Information 1440

H1090; H1090R; 792290-2; 792290-3;

Technische Änderungen am Abschirmblech des Turboladers

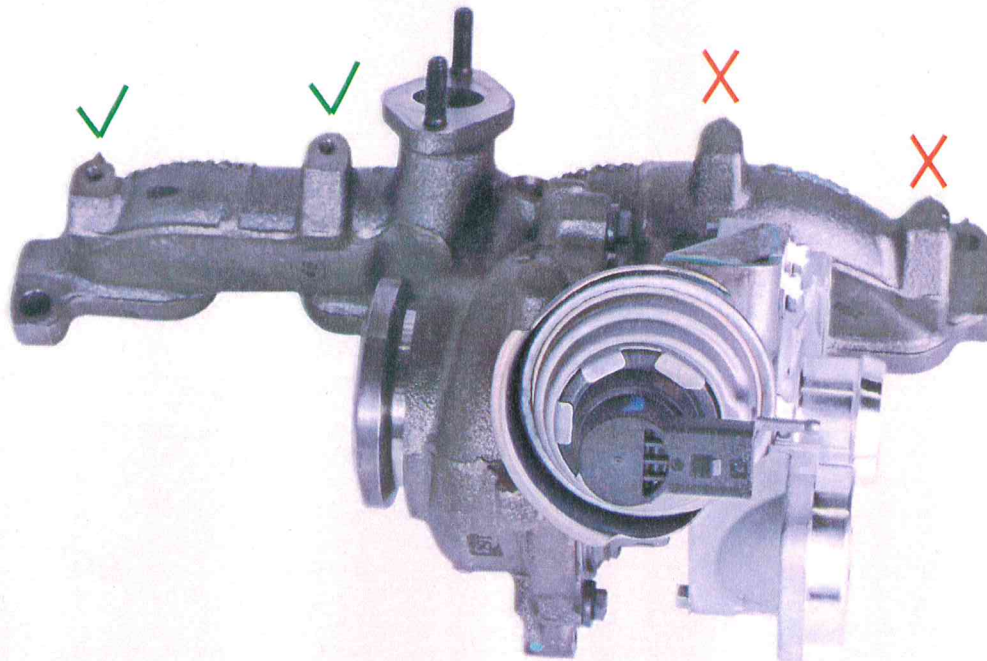
Der Fahrzeughersteller VW hat technische Änderungen am Abschirmblech vorgenommen, welches am Abgaskrümmers des Turboladers montiert wird.

Fahrzeuge bis Produktionsdatum 15.11.2010 wurden mit einem langen Abschirmblech über alle 4 Zylinder des Abgaskrümmers ausgeliefert. Fahrzeuge nach 16.11.2010 wurden mit einem gekürzten Abschirmblech über die ersten beiden Zylinder gefertigt.

Darum hat der Turbolader-Hersteller seit 01.07.2014 auf das dritte und vierte Gewinde zur Montage des Abschirmbleches verzichtet.

Ist ein langes Abschirmblech 03L129969P verbaut, so ist dieses gegen die kurze Variante 03L129969AD zu ersetzen.
